Przedsiębiorstwo Komunikacji Miejskiej,
Sp. z o.o. w Gliwicach
ul. Chorzowska 150, 44-100 Gliwice

PKM DT/ TT /0039/ 2021

dot.: Dostawa piętnastu fabrycznie nowych niskopodłogowych przegubowych autobusów komunikacji miejskiej w 2021 roku dla PKM, Sp. z o.o. z siedzibą w Gliwicach - sprawa nr PN/UZP/TT/2/2020

Zamawiający - Przedsiębiorstwo Komunikacji Miejskiej Sp. z o.o. w Gliwicach, dokonuje następujących zmian w treści Specyfikacji Istotnych Warunków Zamówienia (zwanej dalej SIWZ):

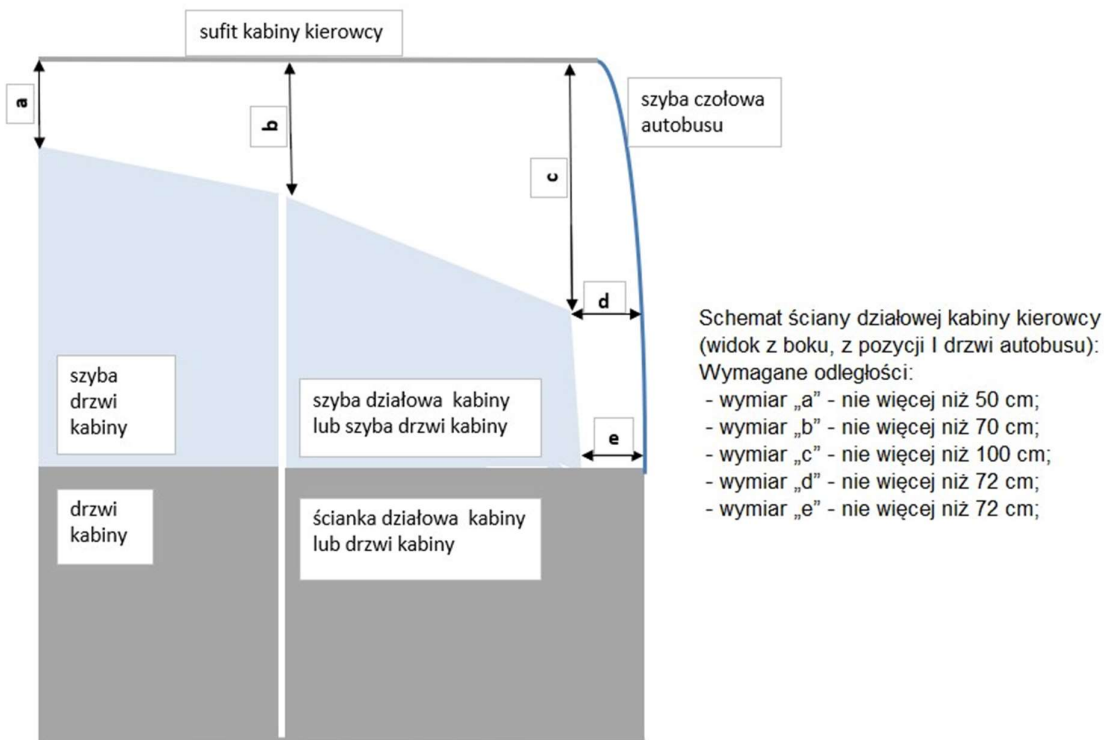
Zmienia się treść punktu 20.1.5 załącznika nr 1.1, str. 71 SIWZ, na następującą:

„20.1.5 dopuszcza się kabinę kierowcy typu półzamkniętego (ale pod warunkiem zainstalowania szyby działowej umiejscowionej pomiędzy szybą czołową pojazdu a szybą drzwi kabiny, przy czym należy zachować odległości (pomiędzy krawędziami szyb a powierzchnią sufitu lub powierzchnią szyby czołowej pojazdu) określone na poniższym schemacie).

Dopuszcza się rozwiązanie, w którym nie występuje dodatkowa szyba działowa, o której mowa w zdaniu poprzednim, ale pod warunkiem zachowania odległości (pomiędzy krawędziami szyby drzwi a powierzchnią sufitu lub powierzchnią szyby czołowej pojazdu) określonych na poniższym schemacie).”
